Niederschrift

über die frühzeitige Öffentlichkeitsbeteiligung zur 88. Änderung des Flächennutzungsplans und zum Bebauungsplanverfahren Nr. 627: Berg Fidel – Östlich Hohe Geest / Westlich der Bahnstrecke Hamm-Emden / Nördlich der Bebauung im Dahl / Südlich der Bebauung Gorenkamp [Feuerwache 3]

| Anlass: | frühzeitige Öffentlichkeitsbeteiligung gem. § 3 Abs. 1 BauGB |
| Zeit: | 28.09.2023, 18:00 Uhr |

Anlage 1: Schnittansicht

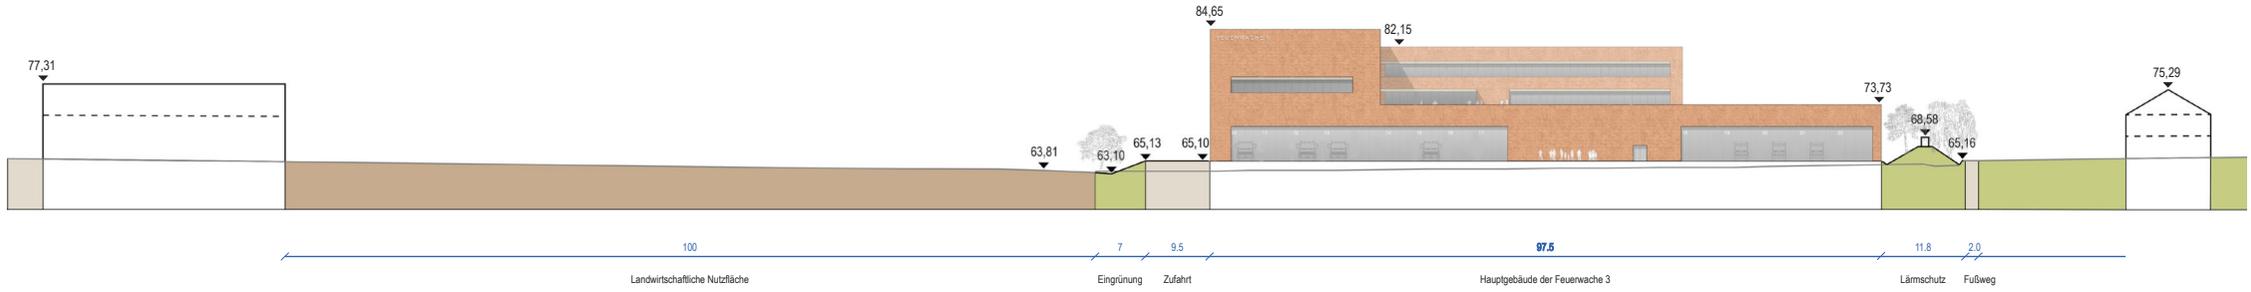
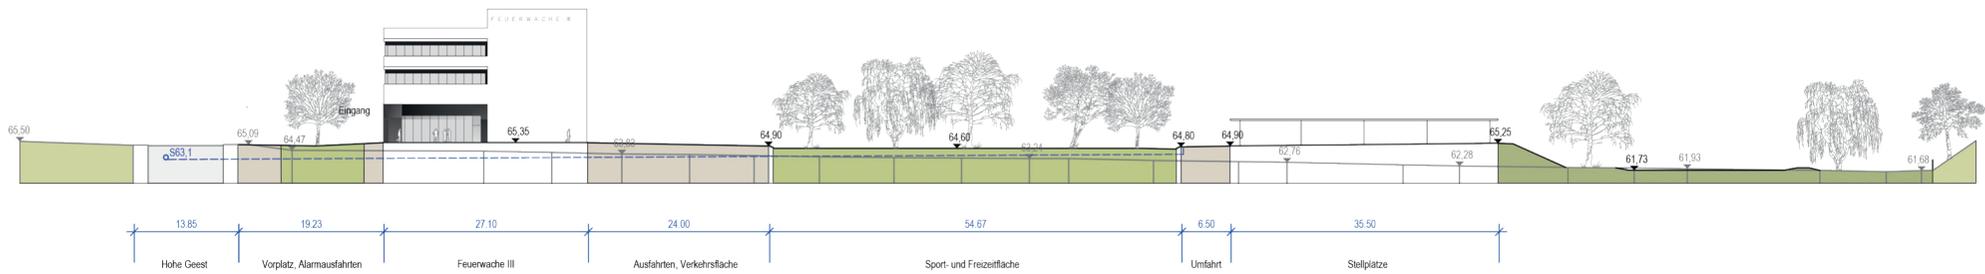
- Es wird angeregt, zusätzlich zu dem gezeigten städtebaulichen Entwurf, auch eine Schnittansicht von dem Hauptbaukörper und dem zukünftigen Gelände der Feuer- und Rettungswache zu veröffentlichen, da die Höhe der Gebäude ein relevantes Thema für die Anwohnenden darstellt.
 - Die gewünschte Schnittansicht wird mit dem Protokoll veröffentlicht (vgl. Anlage 1).
- Es wird angeregt die Gebäudehöhen der Baukörper in NHN-Höhen festzusetzen.
 - Der Anregung wird im weiteren Bauleitplanverfahren entsprochen.
- Es wird mündlich und zeichnerisch dargestellt, dass eine Variante aus dem vorgelagerten Wettbewerbsverfahren aus Sicht der Öffentlichkeit die bevorzugte Variante sei. In dieser Variante würde der Hauptbaukörper der Feuer- und Rettungswache Ost-West ausgerichtet und im Süden des Grundstückes platziert werden (90°-Drehung). Dieses würde die Möglichkeit
